リコール届出一覧表

リコール届出日：令和 元年 8月 5日

リコール届出番号	外 - 2895	リコール開始日：準備でき次第	
届出者の氏名又は名称	プジョー・シトロエン・ジャポン株式会社 代表取締役 クリストフ プレヴォ (製作国： フランス共和国) (製作者名： オートモビル・プジョー) (問い合わせ先： 0120-840-240 プジョーコール)		
不具合部位（部品名）	車体（エンブレム）		
基準不適合状態にあると認める構造、装置又は性能の状況及びその原因	エンブレムの成型および接着テープの取付けにおいて、製造指示が不適切なため、設計と異なる仕様で製造されたものがある。そのため、接着テープの接着性が弱く、エンブレムが接着テープから剥がれ突起となるおそれがある。		
改善措置の内容	全車両、点検してエンブレムが剥がれている場合は対策品に交換する。		
不具合件数	0 件	事故の有無	0 件
発見の動機	本国からの情報による。		
自動車使用者及び自動車分解整備事業者に周知させるための措置	<ul style="list-style-type: none"> ● 使用者 : 電話・ダイレクトメールにて通知する。 ● 自動車分解整備事業者 : 日整連発行の機関誌へ掲載する。 ● 対策実施済車両 : 対策済車両には、運転者席側ドア開口部のドアロックストライカー付近に外-2895のステッカーを貼付する。

改善箇所説明図

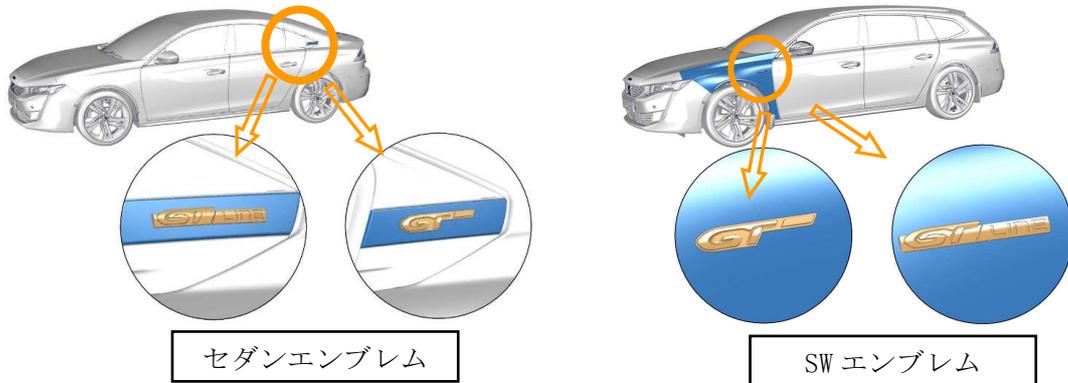
不具合の内容

エンブレムの成型および接着テープの取付けにおいて、製造指示が不適切なため、設計と異なる仕様で製造されたものがある。そのため、接着テープの接着性が弱く、エンブレムが接着テープから剥がれ突起となるおそれがある。

改善措置の内容

全車両、点検してエンブレムが剥がれている場合は対策品に交換する。
